PROJET HORIZEO

Un projet démesuré qui ne répond pas au défi énergétique

Mémoire déposé par
l'Association LGVEA -
Décembre 2021

Figure 6 Schéma général de production d'hydrogène (HORIZEO)

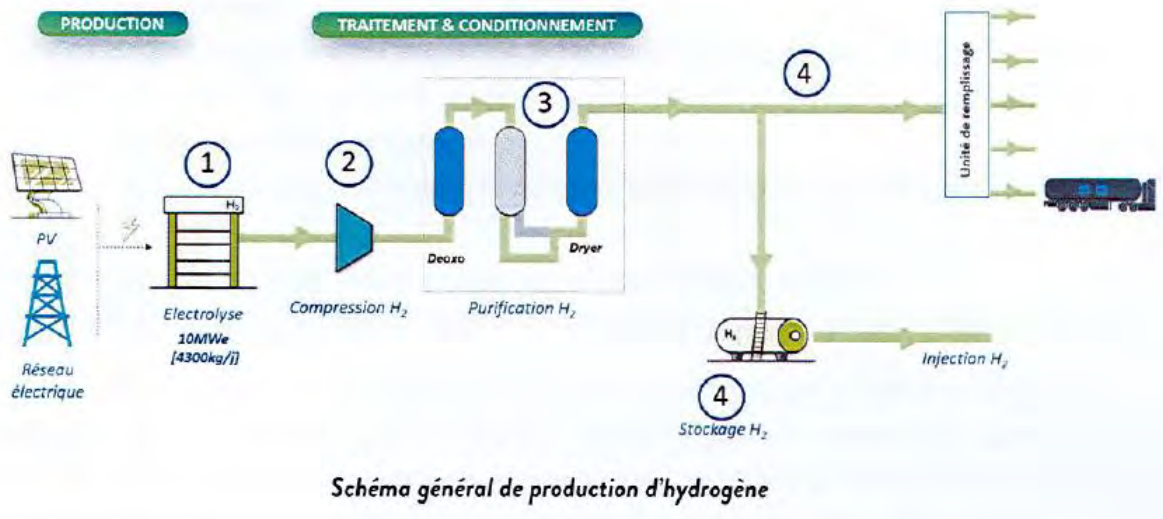
Notons qu'HORIZEO peut alimenter son électrolyseur par l'énergie électrique venant du parc photovoltaïque, mais aussi, selon ce schéma, par le réseau électrique RTE qui peut délivrer une énergie électrique produite par différentes sources (nucléaire, hydraulique, centrale à gaz ou à charbon, importation des pays européens...) possiblement sujettes, pour certaines, à un rejet de CO² dans l'atmosphère.
